Rapport selon l'art. 47 OAT

Adaptation du PAL suite à son approbation
du 23 septembre 2020 (révision générale)

Enquête publique

Fig. 3 : Extrait avant modification

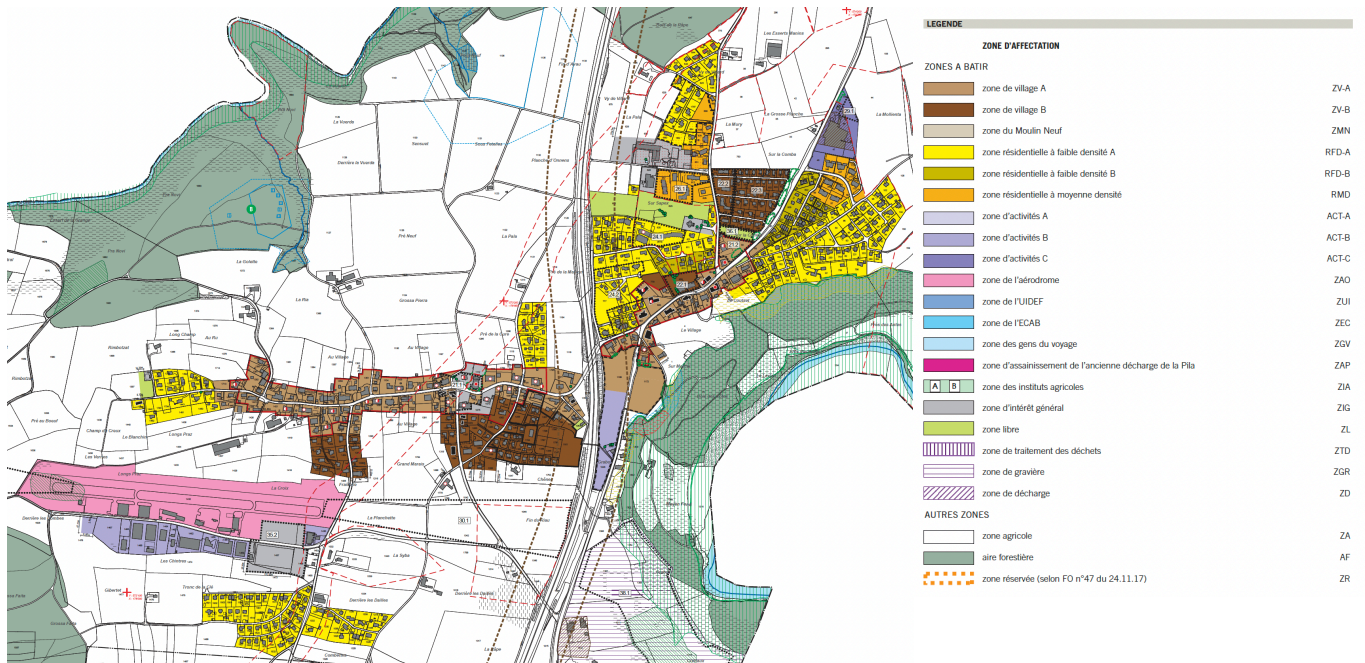
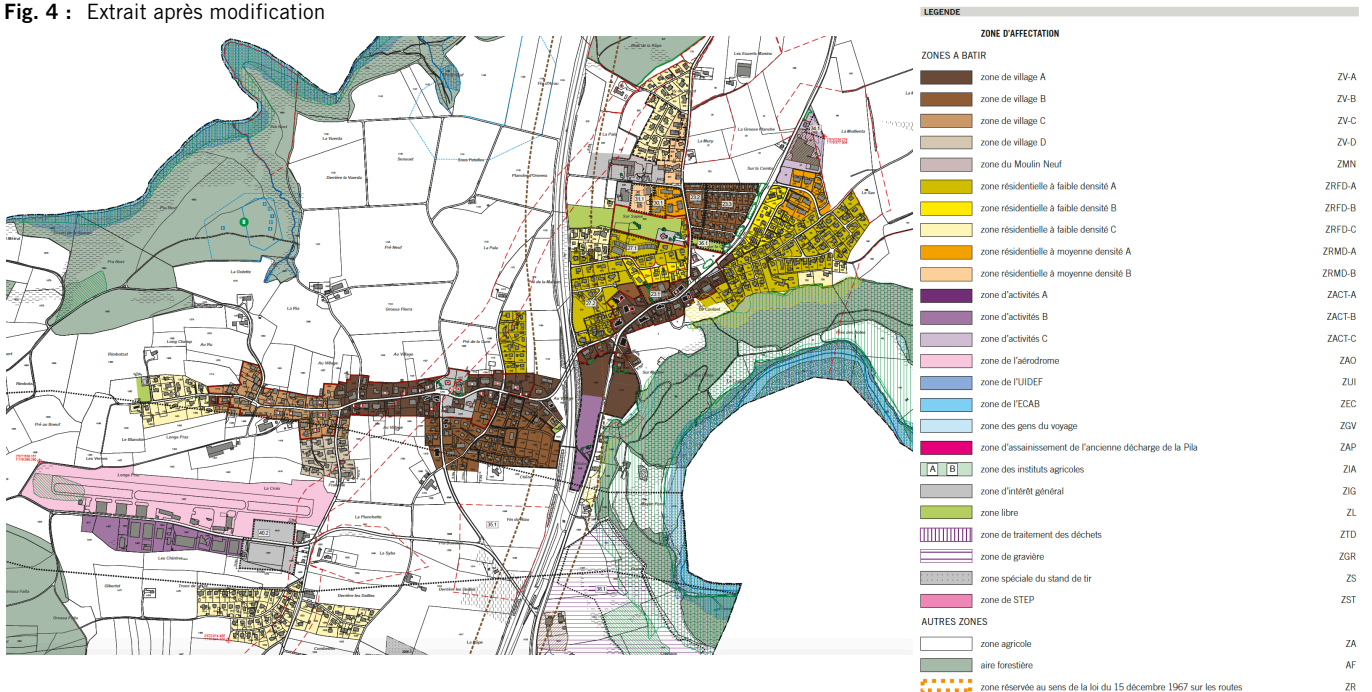
Afin de ne pas densifier hors desserte de niveau C, une zone de village C (ZV-C), une zone de village D (ZV-D), une zone résidentielle à faible densité (ZRFD-C) et une zone résidentielle à moyenne densité (ZRMD-B) sont créées pour les secteurs indiqués dans le tableau (Tab.1) ci-après. L'ancienne zone résidentielle à moyenne densité (ZRMD) est renommée en ZRMD-A en cohérence avec la dénomination de la nouvelle ZRMD-B. Les nouvelles prescriptions spéciales des zones sont les suivantes :

Dès lors, l'affectation des secteurs de zone à bâtir moins bien desservis par les transports publics aux nouvelles ZV-C, ZV-D, ZRFD-C et ZRMD-B, moins denses que leurs homologues, respectivement ZV-A, ZV-B, ZRFD-A et ZRMD-A, est conforme au PDCant.

Fig. 5 : Extrait du PAZ avant modification

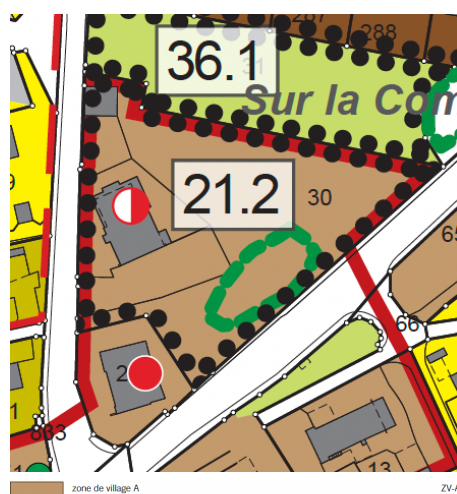
La mise en ZV-A de l'art. 30 RF (modification A du PAZ) et la mise en ZACT des art. 1429-1430 (part.) RF, refusées par la DIME, sont supprimées. L'art. 30 RF est reporté comme extension au PDCOM et l'accès à créer est localisé le long de la route de Matran, conformément au préavis du SMO.

Fig. 11 : Extrait PAZ avant modification

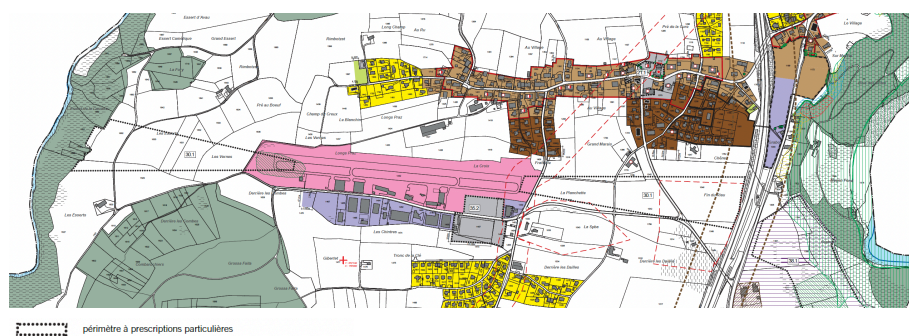
Les limites du périmètre à prescriptions particulières 35.1 (limitation d'obstacles en lien avec l'aérodrome), sis à la zone de l'aérodrome (ZAO), sont adaptées sur la base du plan sectoriel de l'infrastructure aéronautique (PSIA).

Fig. 15 : Extrait du PAZ avant modification

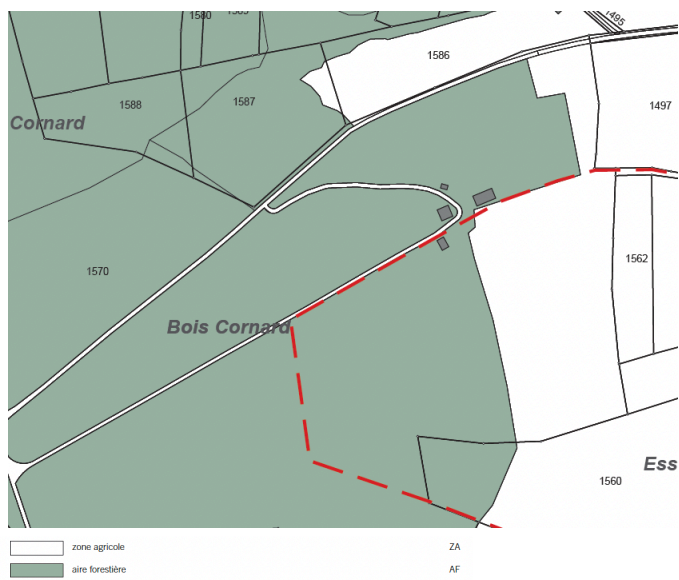
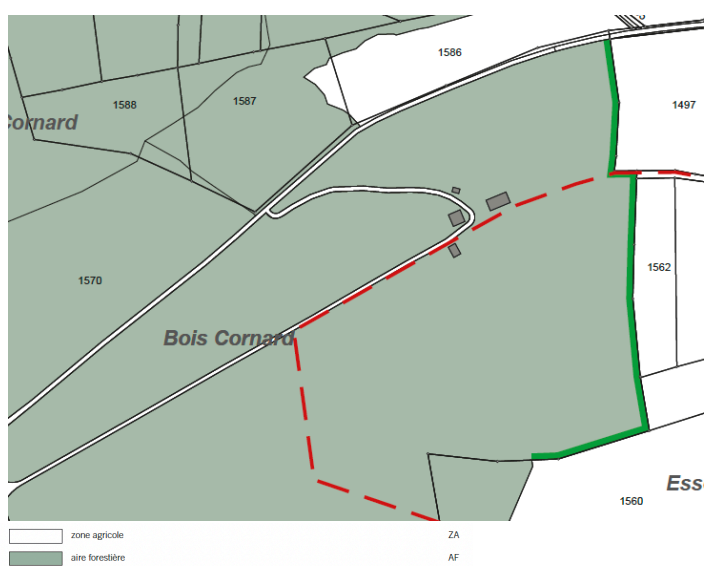
Les constatations de la nature forestière demandées par le SFN-Fo à l'examen préalable du dossier ont été réalisées et sont reportées sur le PAZ et le PDCom. Il s'agit entre autres de :

- > La constatation limite forestière « La Côte de la Pyla » ;
- > La constatation limite forestière « Bois de la Râpe, Les Muéses » ;
- > La constatation limite forestière de l'ancienne pépinière reboisée (art. 1570 RF).

Fig. 17 : Extrait du PAZ avant modification

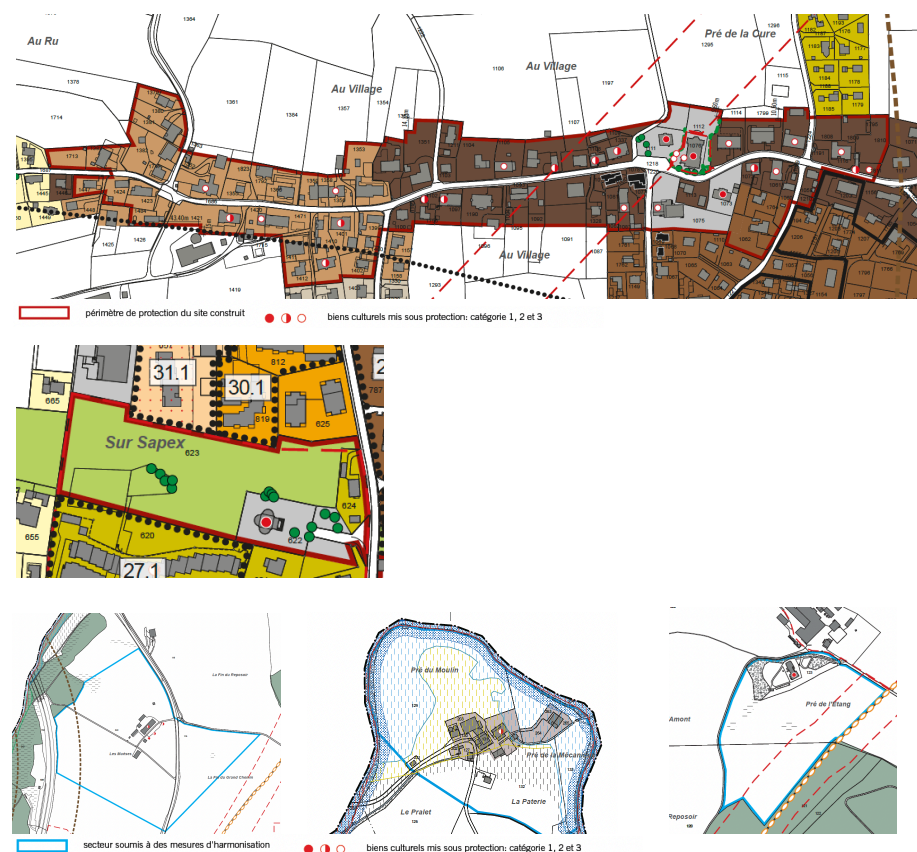
Selon le préavis du SBC, le périmètre de protection du site construit d'Ecuvillens et le recensement des biens culturels immeubles sont adaptés au PAZ et à l'annexe 1 du RCU.

Le site construit protégé d'Ecuvillens inclut désormais les art. 1713, 1447 et 1402 RF. En revanche et à la suite de coordination avec le SBC, l'art. 117 RF qui se situe à proximité direct d'un immeuble protégé n'est pas inclus dans le périmètre de protection du site construit d'Ecuvillens. La construction in situ (immeubles à trois logements et plus) ne se prête pas aux dispositions contraignantes découlant du périmètre de protection du site construit. Dès lors, ceci justifie une non-intégration de cette parcelle dans le périmètre de protection du site construit d'Ecuvillens.

Conformément à la demande du SBC, les bâtiments protégés situés hors des périmètres de protection du site construit font l'objet de mesures d'harmonisation définies sur le PAZ et à l'art. 11 du RCU.

Fig. 19 : Extrait PAZ avant modification

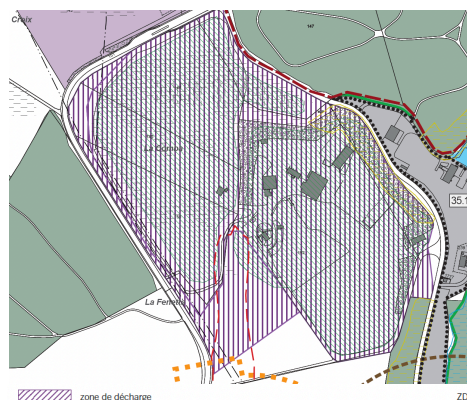
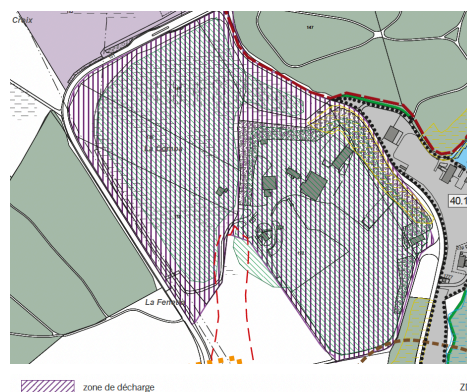
Conformément au préavis du SeCA, l'al. 5 art. 43 RCU est supprimé. De plus et selon des échanges avec le SeCA en mai 2023, le périmètre de la zone de traitement des déchets de Châtillon a été modifié au PAZ et au PDCOM afin de se conformer aux permis délivrés (état au 1^{er} juillet 2023).

Fig. 21 : Extrait du PAZ avant modification

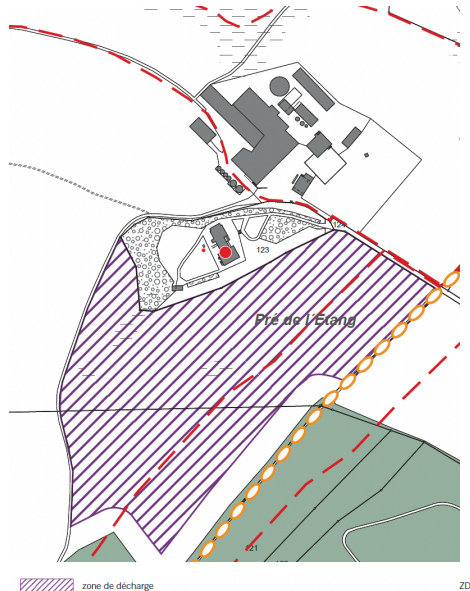
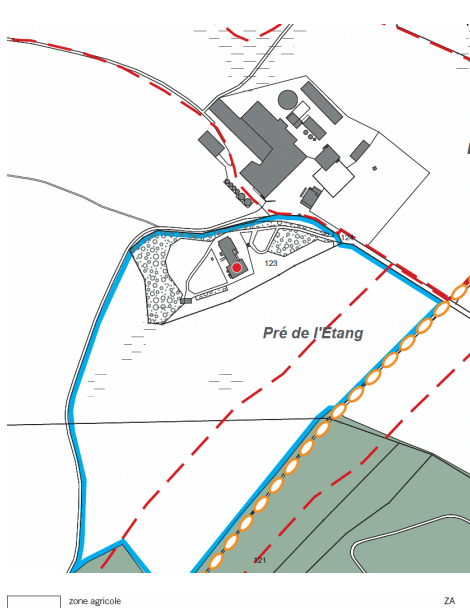
À la suite de plusieurs coordinations avec le SeCA, la décharge de type A de « Froideville » ne doit plus être inscrite au PAL. En effet, une convention datant du 10 juin 2021 entre l'État de Fribourg (SFN) et JPF Gravières SA règle les modalités de compensation à garantir pour ce site. Il s'agit d'inscrire au Registre Foncier que la réalisation des mesures de compensation (plantation d'une haie arborescente composée de buissons indigènes et de quelques grands chênes) s'effectuera sur la parcelle 316b de la commune de Gibloux. De plus, cela fait 5 ans que les travaux de remblayage du site se sont achevés. Dès lors et au regard des éléments explicités ci-dessus, il n'est plus nécessaire d'inscrire une zone de décharge relative à ce site au PAZ.

Fig. 23 : Extrait PDCom avant modification

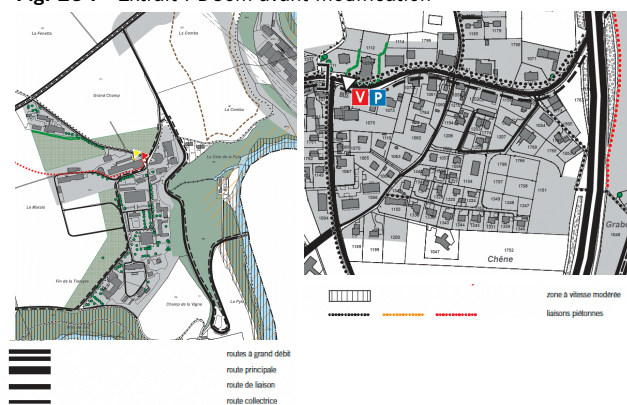
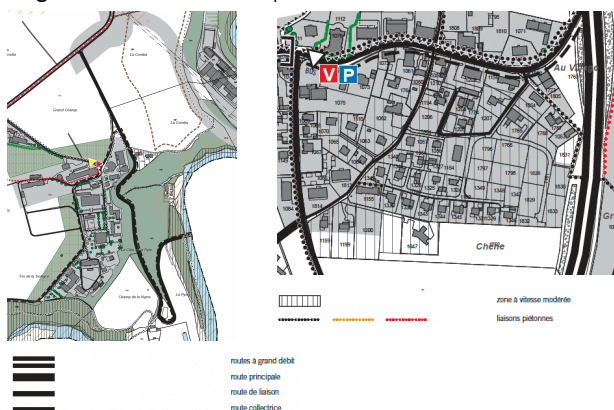
Selon les remarques du SMO, le statut de la route de Hauterive est adapté et mentionné, sur le PDCom, comme « route de liaison ». Les zones modérées et la continuité piétonne existante sur la route de Posieux, ainsi que les tronçons du réseau cyclable utilitaire « à améliorer » sont reportés sur le PDCom.

Fig. 25 : Extrait du PAZ avant modification

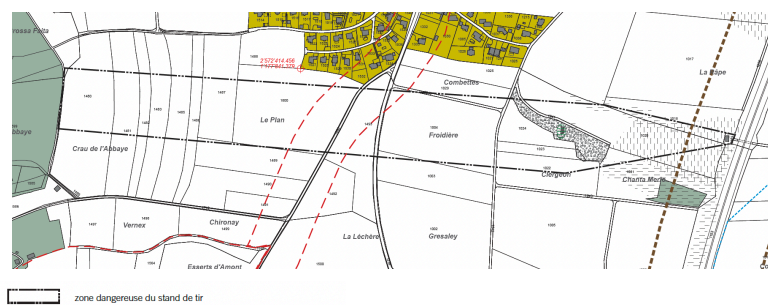
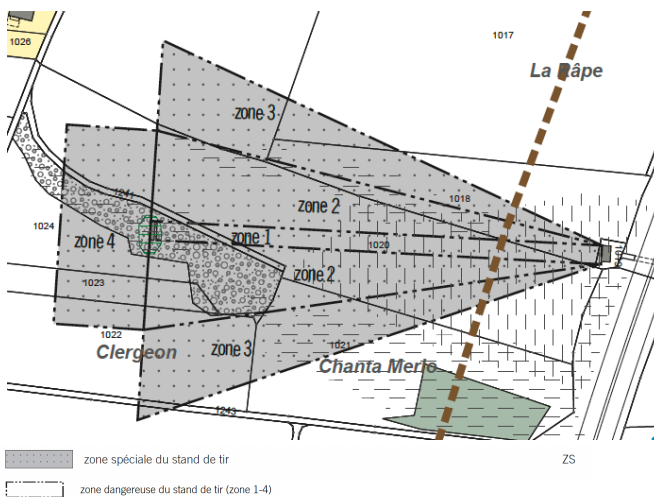
Selon le préavis du SeCA et conformément à la fiche T₁₂₅ du PDCant, les dispositions nécessaires relatives à la ligne de tir du stand d'Ecuvillens sont ajoutées à l'art. 45 du RCU, à savoir :

- > Zone 1 et 2 : constructions interdites et plantations soumises à restrictions ;
- > Zone 3 : constructions soumises à restrictions ;
- > Zone 4 : constructions interdites.

Le stand de tir en activité est affecté en zone spéciale 18 LAT (« Zone spéciale du stand de tir ZS) et la représentation des zones de sécurité de ce stand est améliorée afin qu'elles apparaissent distinctement sur le PAZ.

Fig. 27 : Extrait du PAZ comprenant l'ERE (La Glâne et La Sarine)

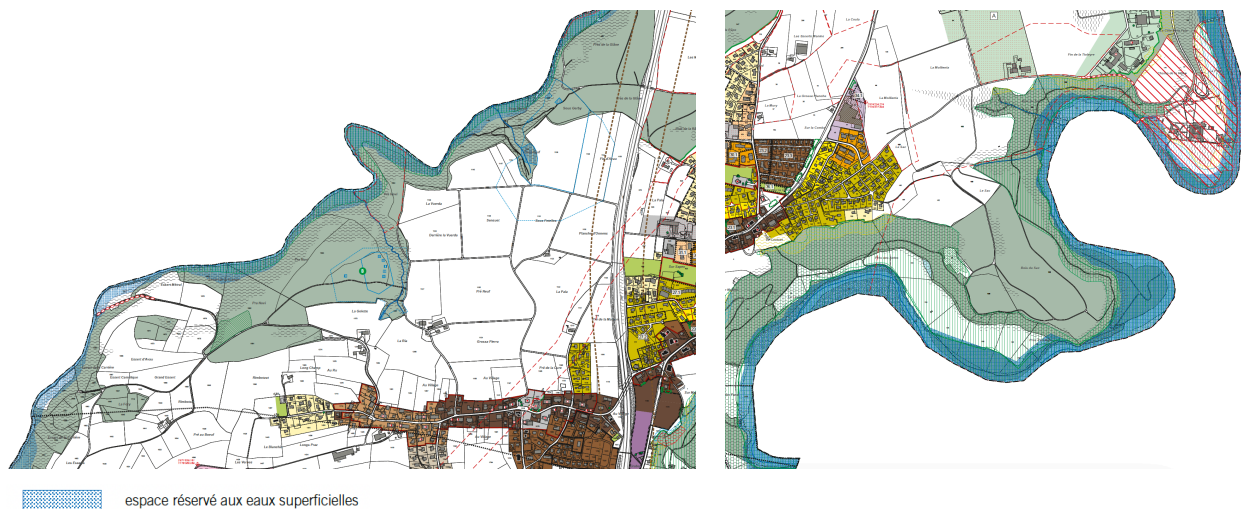
L'espace réservé aux eaux (ERE) est reporté au PAZ selon les données actualisées de 2022. Conformément au courrier de la DIME du 13 décembre, le report de l'ERE est inclus au présent dossier d'adaptation aux conditions d'approbation de la DIME.

Fig. 28 : Extrait du PAZ et PDCom avant modification

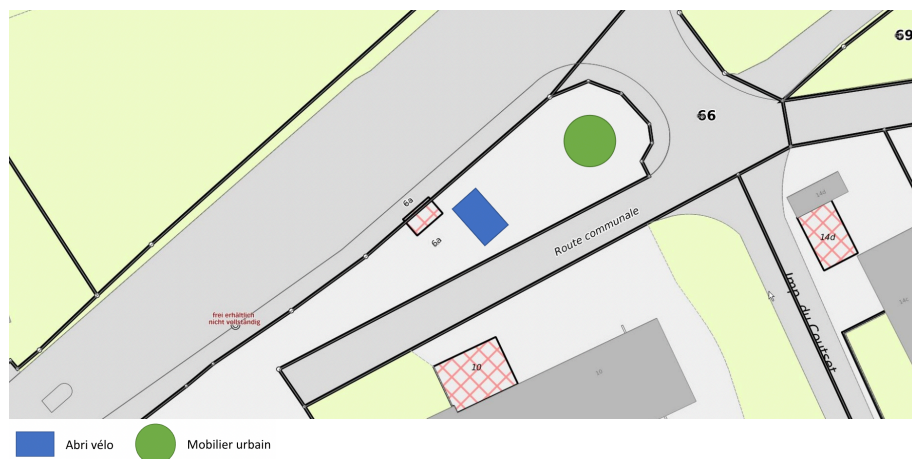
L'affectation de l'art. 817 (partiel) RF est modifiée de zone libre (ZL) à zone d'intérêt public (ZIG). Cette modification d'affectation est motivée par la mise en conformité de la destination d'usage de ce secteur en lien avec un projet communal d'aménagement d'infrastructure de stationnement pour vélos aux abords d'un arrêt TP pour favoriser le transfert modal (mobilité douce – transports publics). Dès lors, le PDCOM est également modifié afin de localiser sur l'art. 817 (partiel) RF un « stationnement cycle à créer ».

Fig. 30 : Extrait du PAZ avant modification

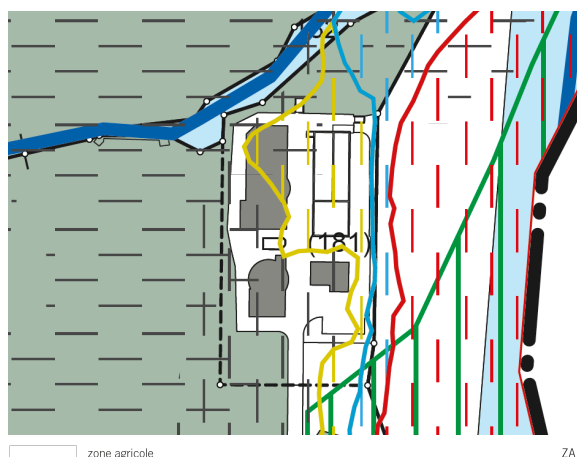
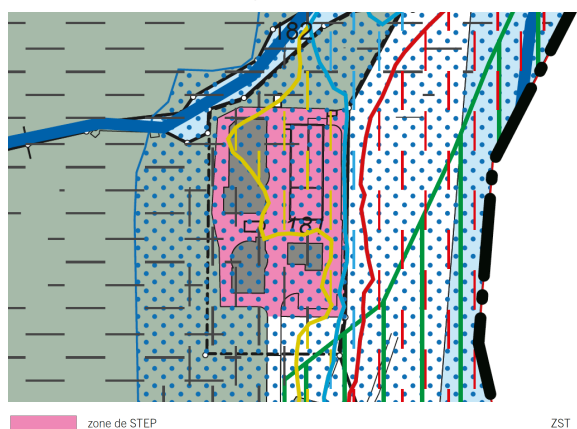
La mise en zone spéciale de l'art. 181 (partiel) RF est motivée par la mise en conformité de la destination d'usage de ce secteur et par les besoins de transformation interne (station de pompage) de la STEP, qui est depuis toujours affectée à la zone agricole. La STEP est comprise dans l'espace réservé aux eaux mais la zone spéciale 18 LAT se justifie du fait que la station d'épuration est imposée par sa destination puisqu'elle doit se situer à proximité directe d'un cours d'eau. Le/les permis de construire n'ayant pas été retrouvé(s) par la commune, le périmètre de la zone a été délimité par rapport aux bâtiments existants.

Fig. 32 : Extrait du PAZ avant modification

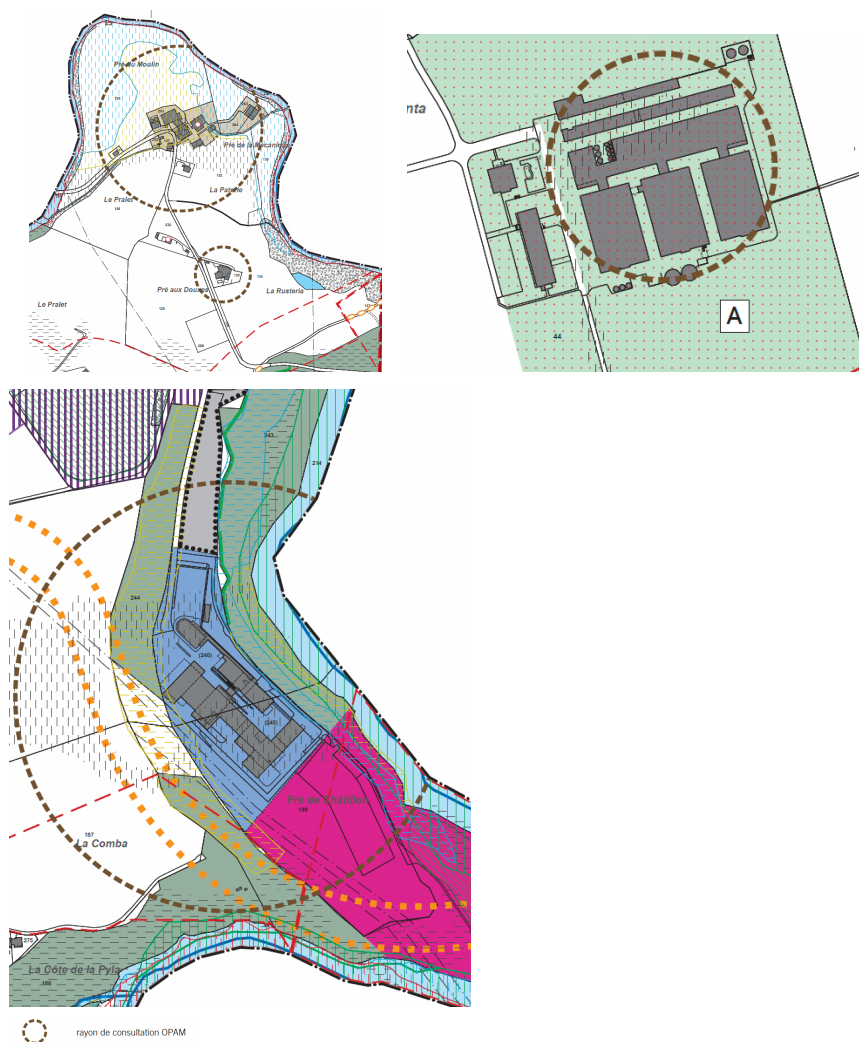
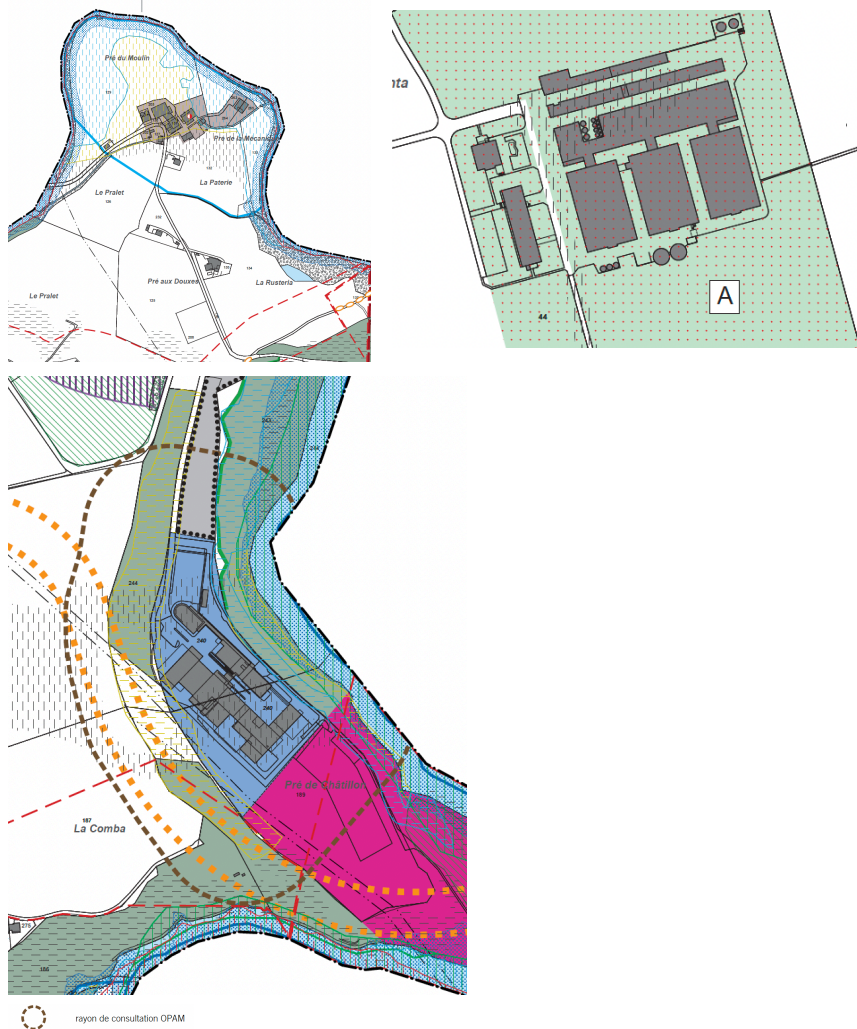
Les périmètres de rayons de protection OPAM ont été mis à jour afin de correspondre à la situation en date du présent dossier des conditions d'approbation. De manière exhaustive, il s'agit de :

- > La suppression du rayon de protection OPAM lié à l'exploitation du Moulin neuf sis sur les art. 127, 128, 130, 131 132, 133, 202, 203, 263, 264 et 265 RF ;
- > La suppression du rayon de protection OPAM lié à l'exploitation de l'entreprise Chassot & Fils sis sur l'art. 135 RF ;
- > La suppression du rayon de protection OPAM lié à l'Agroscope sis sur l'art. 44 RF ;
- > L'ajustement du rayon de protection OPAM pour lier à l'activité de valorisation et de traitement des déchets de l'entreprise SAIDEF sis sur les art. 190 et 240 RF.
